HVIDBOG

Vådområdeprojekt Tude Ådal

Høring fra 6. juni 2025 til 1. august 2025

Figur 17-2 Vejklasser i området omkring projektet. Lilla cirkel = placering af broprojektet. Kort fra Slagelse Kommunes WebGIS.

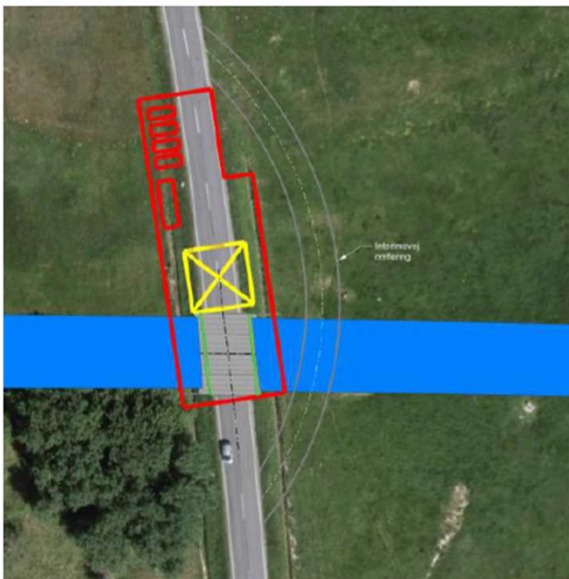
Af miljøkonsekvensrapportens afsnit 17.6 under pkt. 17.6.1 Ombygning af broen ved Bildsøvej fremgår det, at ombygningen af broen som udgangspunkt kræver, at et stykke af Bildsøvej lukkes, men der indgår en interimsvej som en del af projektet.

Tilstanden i Tude Å-systemet for fisk – MiljøGIS for Vandområdeplan 2021-27

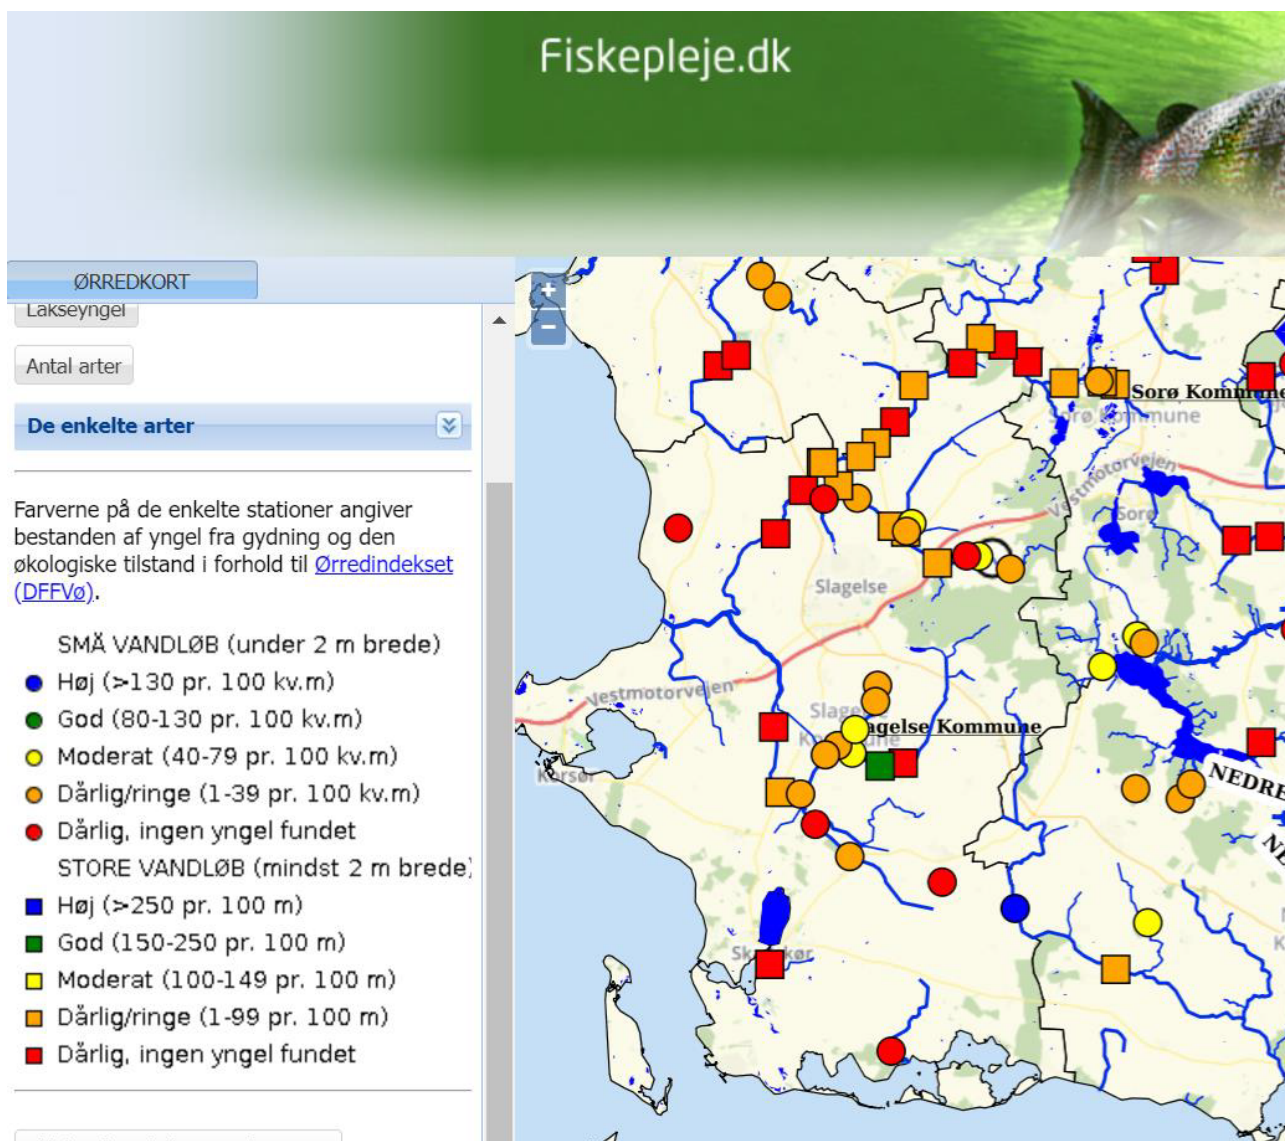
DSF konstaterer at den økologiske tilstand for miljømålet fisk i Tude Å-systemet er dårlig på næsten alle undersøgte strækninger. Dette er den ringeste tilstand og enhver yderligere forringelse, er et brud på vandrammedirektivet og derfor ikke en mulighed.

DSF anbefaler at der foretages feltundersøgelser, der kan dokumentere den aktuelle tilstand for fisk i systemet, inden projektets udførelse. Dette underbygges af at de sidste fiskeundersøgelser er mere end 10 år gamle – se Ørredkortet: <https://kort.fiskepleje.dk/>
